Ref.: CONTRATO N°. 2130 DE 2026, N°. DEL PROCESO EN SECOP CD 2141-2026_Informe No 2 PERIODO de 24-06 -2026 A 12-09-2026.

OBJETIVO DEL INFORME: Llevar a cabo las tareas de vigilancia de la ejecución contractual e informar al municipio de Villavicencio acerca del desarrollo del mismo verificando el cumplimiento de las obligaciones contractuales a lo largo de su ejecución en desarrollo de las obligaciones legales contenidas en los artículos 83, 84 y siguientes de la Ley 1474 de 2011 y demás normativa aplicable.

CONSTRUCCION DE OBRA DE MITIGACION Y PROTECCION DE LOS SECTORES: BARRIO DIVINO NIÑO, PUENTE PEATONAL DIVINO NIÑO SOBRE CAÑO GRANDE, BARRIO CATUMARE Y CONSTRUCCION DE JARILLONES DE PROTECCION EN DIFERENTES PUNTOS CRITICOS EN EL MUNICIPIO DE VILLAVICENCIO, META.

ACTA DE BALANCE DE MAYORES Y MENORES CANTIDADES CONTRACTUALES

Diseño proyectado Sector divino niño

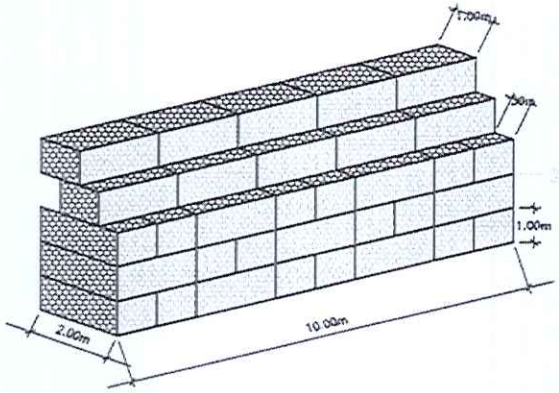
Producto de estas condiciones, se estableció que la solución inicialmente contemplada mediante el suministro e instalación de geobolsas no ofrece las condiciones estructurales necesarias para garantizar la estabilidad de la margen del Caño Grande a mediano y largo plazo. Si bien las geobolsas constituyen una alternativa adecuada para procesos localizados de protección superficial y control de erosión de baja intensidad, las características actuales del cauce evidencian la necesidad de implementar una estructura con mayor capacidad resistente frente a las solicitaciones hidráulicas y geotécnicas existentes.

En consecuencia, se planteó la sustitución del sistema por una estructura de contención en gaviones. Esta propuesta está concebida no solo como un muro de protección marginal, sino que además se proyectó con un grado de curvatura hacia el centro del afluente, permitiendo que cumpla una función adicional como espolón de redireccionamiento del flujo. Esta geometría optimizada tiene como objetivo desviar las líneas de corriente hacia el centro del cauce, disipar la energía hidrodinámica del afluente y reducir de manera efectiva las presiones sobre la margen izquierda. Complementariamente, como medida para la estabilización integral del punto, se contempló la conformación de un Jarillón de protección marginal aguas abajo del muro en gavión, blindando la transición del flujo y asegurando el confinamiento geotécnico de la zona intervenida.

ITEM NO PREVISTO NP 01: GEOTEXTIL NT 3000 SUMINISTRO E INSTALACIÓN

Modificación: Al tratarse de un ítem no previsto, las cantidades contratadas iniciales fueron 0 m2, se requiere adicionar 80 m2, para un total ajustado de 80 m2.

Justificación Técnica: Como consecuencia del cambio de solución de ingeniería en el sector Divino Niño donde se reemplazaron las geobolsas por una estructura de contención rígida en gaviones se hace técnicamente indispensable incorporar el ítem de geotextil no tejido NT 3000.

El uso de este material es un requisito fundamental en el trasdós (cara posterior) del muro en gavión para actuar como un elemento de filtración y separación entre el suelo de llenado o talud natural y el cuerpo de la estructura. La colocación de los 80 m2 de geotextil impedirá la migración de finos y el lavado del terreno por efecto del agua de infiltración o escorrentía (fenómeno de erosión interna o tubificación), permitiendo al mismo tiempo el libre drenaje del agua a través del gavión sin generar presiones hidrostáticas destructivas. La adición de este ítem garantiza la durabilidad, estabilidad geotécnica y correcto funcionamiento del nuevo muro de contención proyectado sobre el Caño Grande.

ITEM NO PREVISTO NP 02: CONSTRUCCIÓN DE GAVIONES RECUBRIMIENTO PVC TRIPLE TORSION GALVANIZADO MINIMO 245 GRAMOS TIPO DE APERTURA 8X10 DIAMETRO ALAMBRE 3MM CALIBRE 12 Y DIAMETRO DE ARISTA 3,8 MEDIDAS: 2X1X1

Modificación: Al tratarse de un ítem no previsto, Las cantidades contratadas fueron 0 m3, se requiere adicionar 80 m3, para un total ajustado de 80 m3.

Justificación Técnica: De acuerdo con la evaluación de campo y el análisis morfológico e hidráulico adelantado en el sector Divino Niño, se identificaron crecientes intensas, altas velocidades de flujo y procesos activos de socavación en el Caño Grande que hicieron técnicamente inviable la solución inicial en geobolsas. En su lugar, se rediseñó la intervención mediante la adopción de una estructura de contención en gaviones.

La adición de 80 m3 de este ítem corresponde al volumen requerido para conformar el nuevo muro de protección marginal. La especificación técnica elegida (malla de triple torsión con recubrimiento en PVC, galvanizado pesado de 245 g y alambre de alta resistencia) asegura una elevada durabilidad frente a los efectos corrosivos del agua y el desgaste por arrastre de sedimentos. Esta estructura proporciona una mayor estabilidad estructural, un mejor comportamiento frente a procesos de socavación, una mayor capacidad para disipar la energía hidráulica y la permeabilidad adecuada para aliviar presiones hidrostáticas en el trasdós del muro. Asimismo, esta solución de ingeniería ofrece una vida útil significativamente superior, reduciendo los costos de mantenimiento futuros y garantizando la funcionalidad del sistema y una mayor sostenibilidad de la inversión pública en el sector.

Ítem	Unidad	Cantidades	"+/-"	Cantidad ajustada
DIVINO NIÑO				
EXCAVACIÓN MECÁNICA EN CONGLOMERADO INCLUYE CARGUE	M3	42	54	96
CANALIZACIÓN RÍO (TIPO EXCAVADORA ORUGADA) 20T	HR	50	-30	20
SUMINISTRO E INSTALACIÓN DE GEOBOLSA POLIPROPILENO DE ALTO MODULO TIPO TR 4000 DIMENSIONES: 4,5MX2,1MX1,5M	UND	10	-10	0
GEOTEXTIL NT 3000 SUMINISTRO E INSTALACIÓN	M2	0	80	80
CONSTRUCCIÓN DE GAVIONES RECUBRIMIENTO PVC TRIPLE TORSION GALVANIZADO MINIMO 245 GRAMOS TIPO DE APERTURA 8X10 DIAMETRO ALAMBRE 3MM CALIBRE 12 Y DIAMETRO DE ARISTA 3,8 MEDIDAS: 2X1X1	M3	0	80	80

Condiciones actuales sector villa del rio2

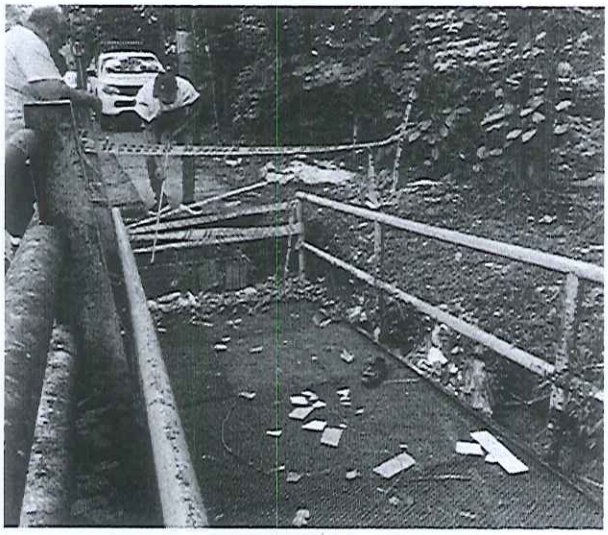
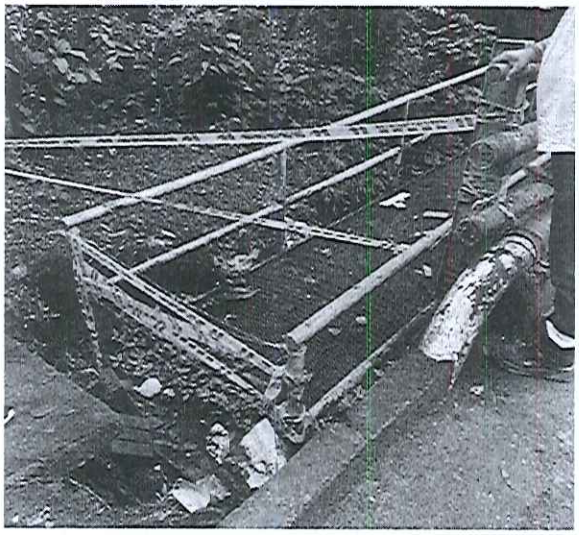
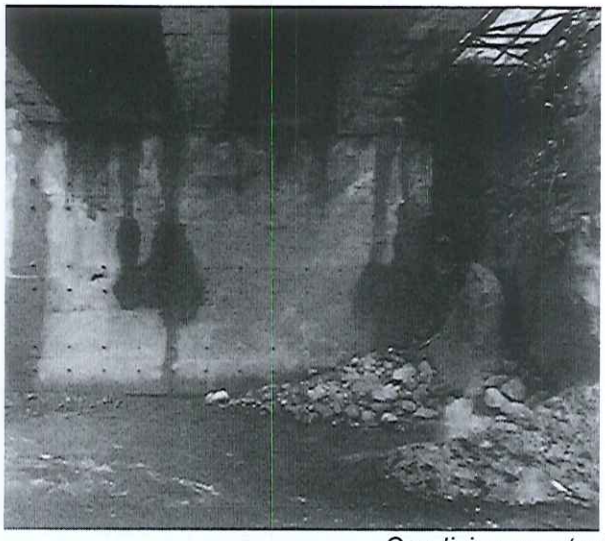
En el marco de este alcance contractual y como resultado del seguimiento técnico e inspecciones de campo sobre el afluente, se identificó la necesidad inminente de incorporar un nuevo frente de intervención denominado Sector Villa del Río 2 (ubicado aguas abajo y adyacente al sector Catumare). En este punto se evidenció una situación de riesgo crítico que compromete la estabilidad de la infraestructura pública y la seguridad de la comunidad. Esta adición se aterriza directamente al alcance

del proyecto, toda vez que corresponde a la atención de un punto crítico sobre el mismo cuerpo de agua (Caño Grande) y dentro del polígono de influencia operacional del contrato.

Específicamente, en el área de paso que comunica el Barrio San Jorge con el Barrio Villa del Río, la dinámica hidráulica del Caño Grande —caracterizada por crecientes extraordinarias, un aumento significativo en la cota de inundación y altas velocidades de flujo— ha generado un fenómeno de socavación local y lateral focalizado. Esta fuerza hidrodinámica genera un efecto de vórtice (remolino) en la zona de margen y estribos, causando una desestabilización geomecánica, la pérdida progresiva del material de soporte y el lavado de finos en la cimentación. Adicionalmente, el fenómeno se ve agravado por el aporte de aguas de escorrentía no controladas provenientes del predio y talud superior de la margen izquierda, acelerando la erosión y la socavación en el sitio.

Como resultado directo de esta problemática y tal como se constata en los registros fotográficos, se ha presentado un asentamiento diferencial visible en la estructura del puente peatonal metálico adyacente al puente vehicular. La socavación desnudó y desprotegió la base de cimentación de la pasarela, provocando su deformación y asentamiento estructural, lo cual representa un peligro alto para los usuarios y amenaza con afectar la infraestructura del estribo del puente vehicular contiguo.

Por lo tanto, al aterrizar esta necesidad al alcance integral del proyecto orientado a la mitigación de puntos críticos sobre el Caño Grande en Villavicencio, se justifica técnicamente la inclusión formal del sector Villa del Río 2 dentro del presente instrumento de modificación, permitiendo ejecutar las obras de contención, estabilización y protección necesarias para salvaguardar ambas estructuras y garantizar la conectividad vial y peatonal del sector.

Diseño proyectado Sector Villa del rio 2

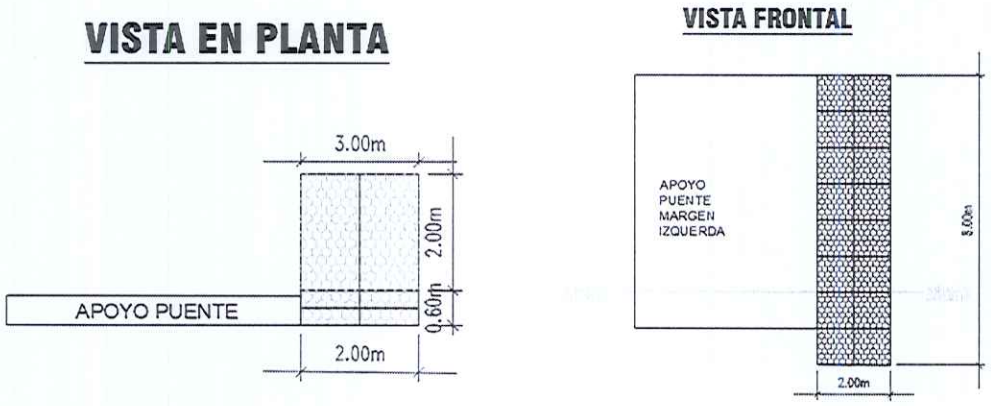
ITEM NO PREVISTO NP 05: CONSTRUCCIÓN DE GAVIONES RECUBRIMIENTO PVC TRIPLE TORSION GALVANIZADO MINIMO 245 GRAMOS TIPO DE APERTURA 8X10 DIAMETRO ALAMBRE 3MM CALIBRE 12 Y DIAMETRO DE ARISTA 3,8 MEDIDAS: 2X1X1 INCLUYE TRANSPORTE INTERNO DE LA PIEDRA

Modificación: Al tratarse de un ítem no previsto, las cantidades contratadas iniciales para este sector fueron 0 m3, se requiere adicionar 32 m3, para un total ajustado de 32 m3.

Justificación Técnica: De acuerdo con la solución estructural e hidráulica diseñada para el sector Villa del Río 2, se requiere la adición de 32 m3 de gaviones para conformar la estructura de contención, protección y redireccionamiento del flujo en la margen izquierda sobre el Caño Grande.

Dentro del planteamiento del diseño, los tres primeros niveles de la estructura serán dispuestos siguiendo de manera continua el alineamiento horizontal del estribo del puente y del talud adyacente previamente perfilado. Esta configuración geométrica guiará el flujo de forma paralela a la estructura durante eventos de crecientes, reduciendo la energía hidrodinámica del agua y mitigando el efecto de socavación en la base. Sobre esta plataforma conformada por los primeros niveles, se desplantará el resto del cuerpo vertical de la estructura para proporcionar el confinamiento y soporte directo requerido en la cimentación del puente peatonal y el estribo del puente vehicular.

Las especificaciones técnicas de la malla (triple torsión con recubrimiento en PVC, galvanizado pesado de 245 g y alambre de alta resistencia) garantizan una elevada durabilidad frente a la abrasión y el impacto del flujo. Asimismo, el ítem incluye el acarreo y transporte interno del material rocoso hasta el sitio de armado, asegurando la viabilidad operativa y la efectividad técnica de la obra de mitigación.

Item	Unidad	Cantidades	"+/-"	Cantidad ajustada
VILLA DEL RIO 2				
EXCAVACIÓN MECÁNICA EN CONGLOMERADO INCLUYE CARGUE	M3	0	21,99	21,99
GEOTEXTIL NT 3000 SUMINISTRO E INSTALACIÓN	M2	0	56	56
CONSTRUCCIÓN DE GAVIONES RECUBRIMIENTO PVC TRIPLE TORSION GALVANIZADO MINIMO 245 GRAMOS	M3	0	32	32

Diseño proyectado modificación 01 y Diseño ajustado en campo Sector divino niño

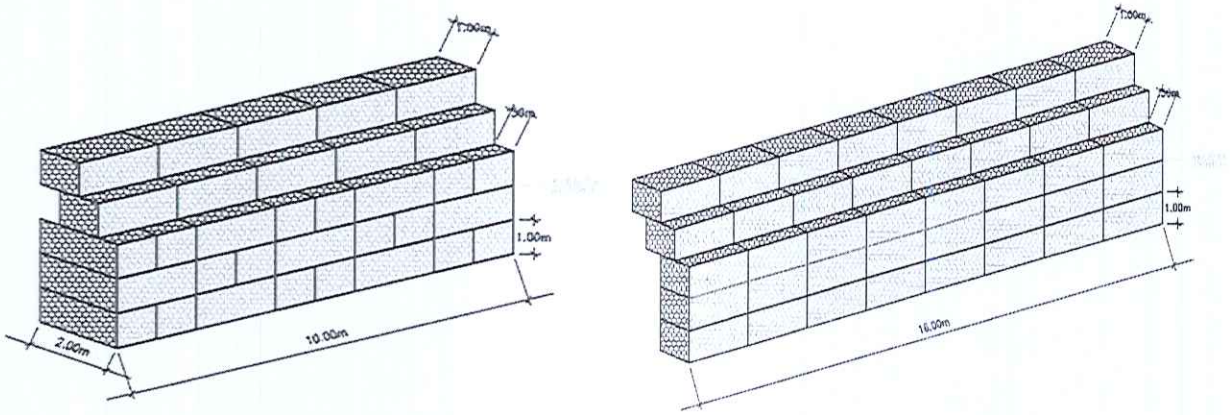
Durante el inicio de las labores de excavación en el sector, se identificó una condición de vulnerabilidad geotécnica imprevista por riesgo alto de colapso de las viviendas ubicadas en la corona del talud, situación que no pudo ser prevista de manera anticipada debido al desconocimiento de la tipología y comportamiento real del material conformante de la estratigrafía del talud antes de su intervención; por lo tanto, con el fin de mitigar la exposición al riesgo durante el proceso constructivo, se realizó un reajuste en campo al diseño proyectado mediante la Modificación No. 1, reduciendo la base de cimentación del muro de gavión de 2.0 a 1.0 metros. Cabe precisar que esta modificación no alteró el volumen total de las cantidades de obra contratadas, sino que estas fueron reorganizadas e independizadas para adaptarse a la nueva geometría sin afectar la meta física del proyecto. A continuación, se desglosan las actividades ejecutadas bajo esta consideración:

Condición presentada a la hora de ejecutar las actividades

Condiciones de la excavación				
ANCHO	**ALTO**	**LONGITUD**	**CANTIDAD**	**TOTAL (M3)**
3	2	16	1,00	**96,00**
